Vyjád ení k existenci sítí
provozovaných spole ností
Veolia Energie R, a.s.

Název akce:	Zateplení objektu MŠ Mitušova 90	
Lokaliza ní údaje:	Okres:	Ostrava-m sto
	Obec:	Ostrava
	Název k.ú.:	Hrab vka
Zájmové území:	Vymezeno v situaci uvedené v p íloze	
Kontaktní osoba:	Markéta Neyová	
Kontaktní údaje: tel., e-mail	724256710, neyova@ivitas.cz	
Platnost vyjád ení:	1 rok ode dne vyhotovení 30.05.2019

Příloha .1

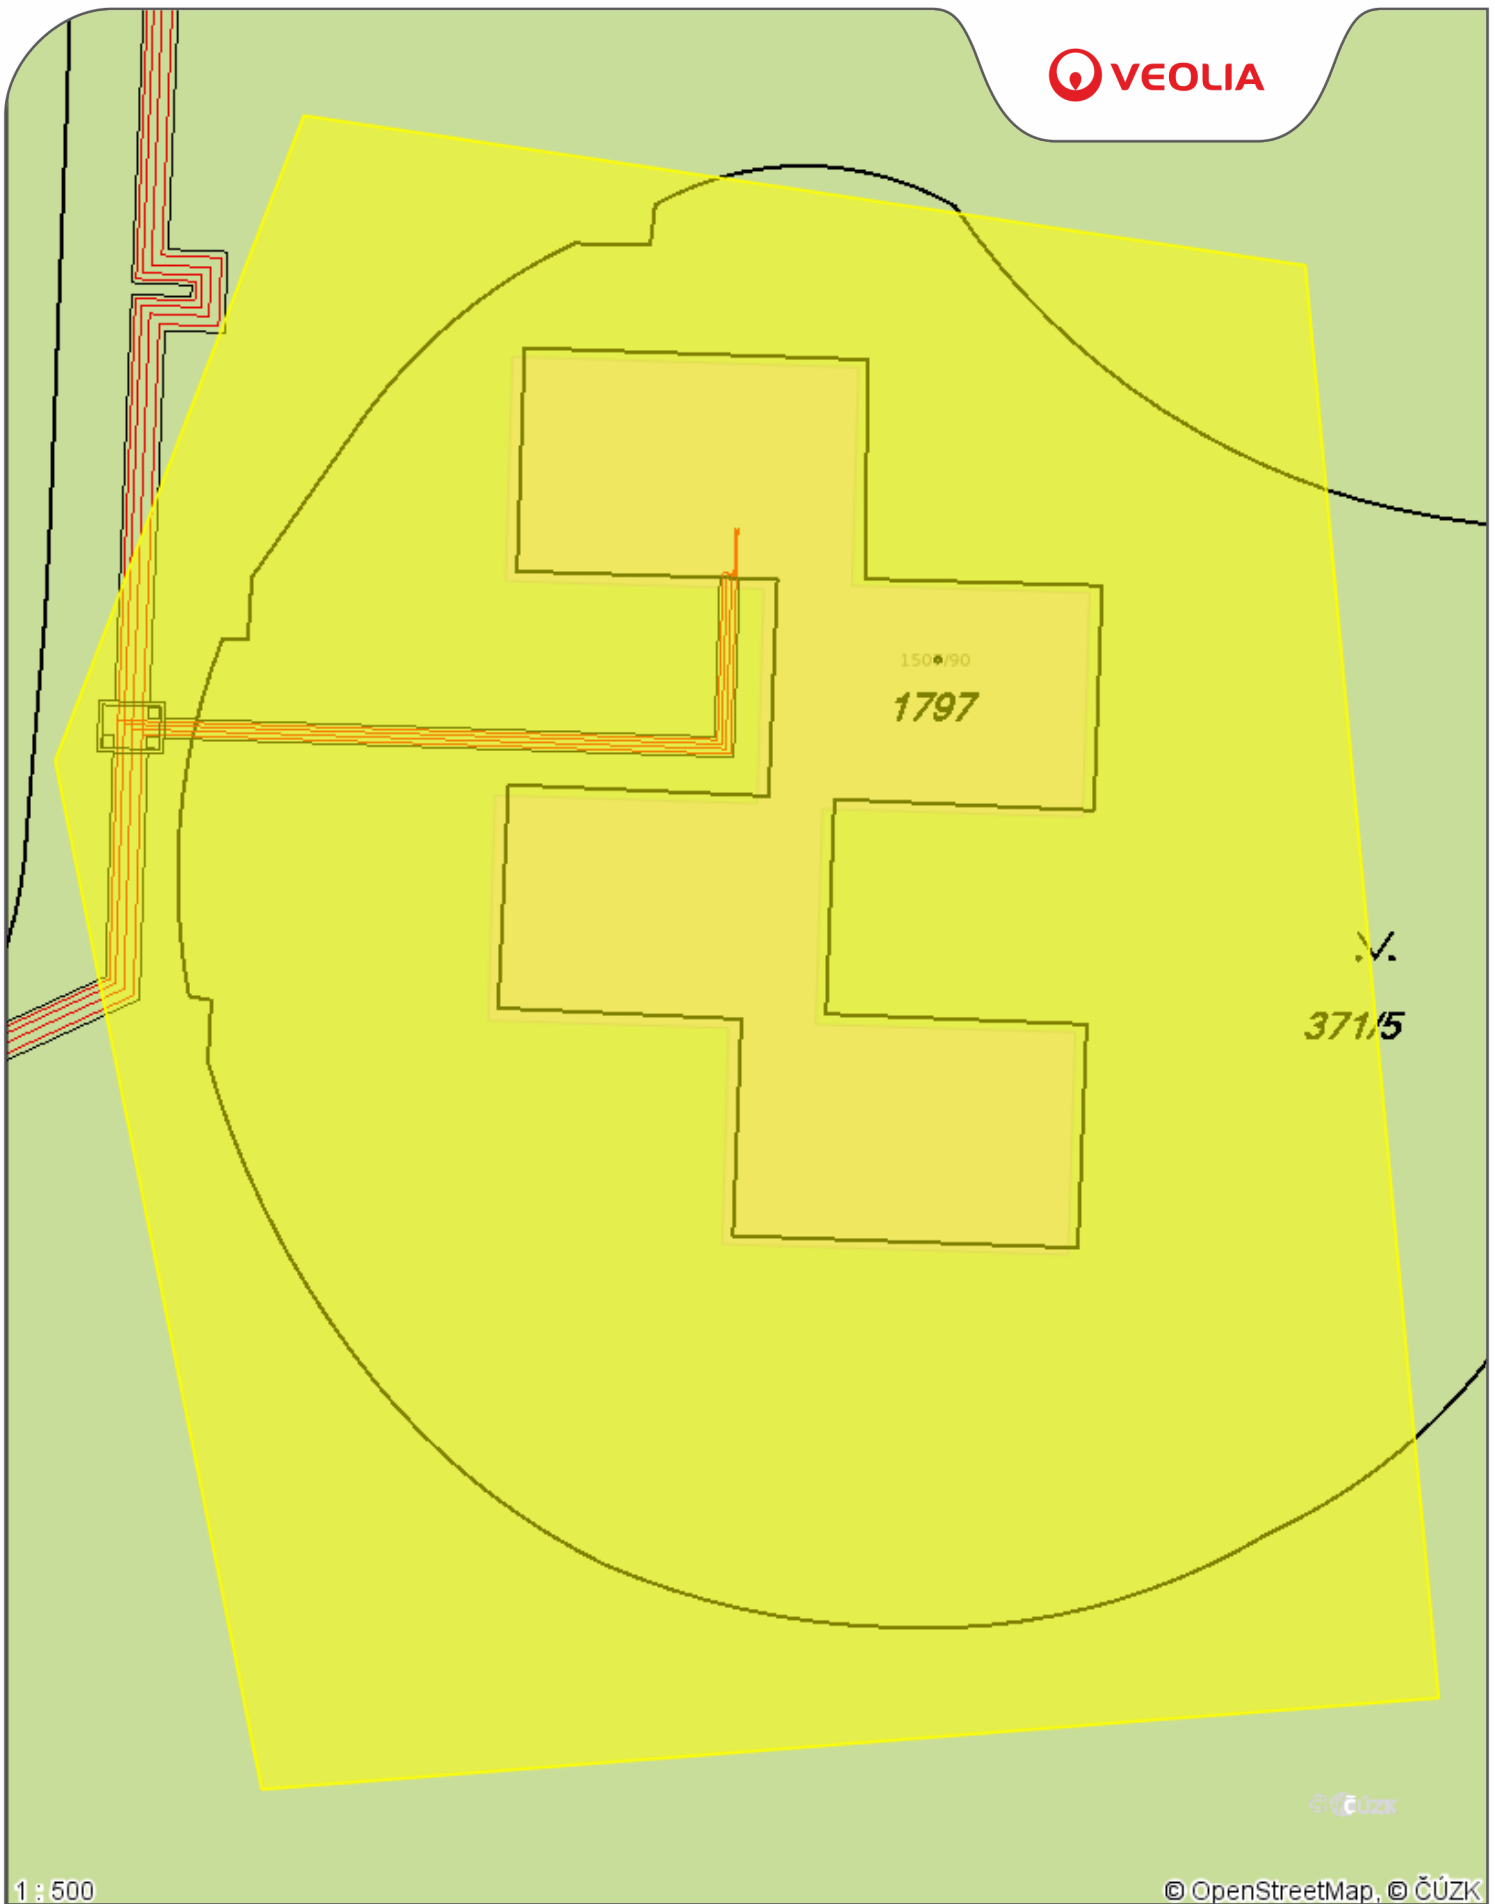
Ve Vámi vyzna eném zájmovém území

dojde k dot ení

za ízení ve správ Veolia Energie R, a.s., Region Severní Morava a Slezsko - oblast Sever, závod DS

Podzemní vedení tepelných sítí

- 1) **Stavební práce, související s prováděním zateplení a nové hydroizolace domu, v místě křížení s ŽB kanálem tepelného zaizolování požadujeme provádět ručně, bez použití techniky, a toto provádět se zvýšenou opatrností. Novou hydroizolaci v místě ŽB kanálu požadujeme předvézt zástupcem provozu (p. Petr Kaša, e-mail petr.kasa@veolia.com, mobil 724 434 247) se zápisem do stavebního deníku.**

- 2) **Pojezd těžké techniky (nad 3,5tuny) přes ŽB kanál je nepřijatelný.**
- 3) **Při výstavbě lešení nebude základová část, tohoto lešení, postavena na našem ŽB kanálu.**

- 4) **Bezpodmínečně požadujeme vytýčení našich tepelných sítí v terénu se zápisem do stavebního deníku. S vytýčením prokazatelně seznámit pracovníky, kteří budou práce v blízkosti teplotního zaizolování provádět.**

U podmínky dodržení SN 736005 upozorujeme na skutečnost, že tepelné vedení v podkladech Veolie není zameřeno, ale pouze zakresleno. Přesnou polohu lze určit pouze sondážními výkopy s jejich následným zameřením.
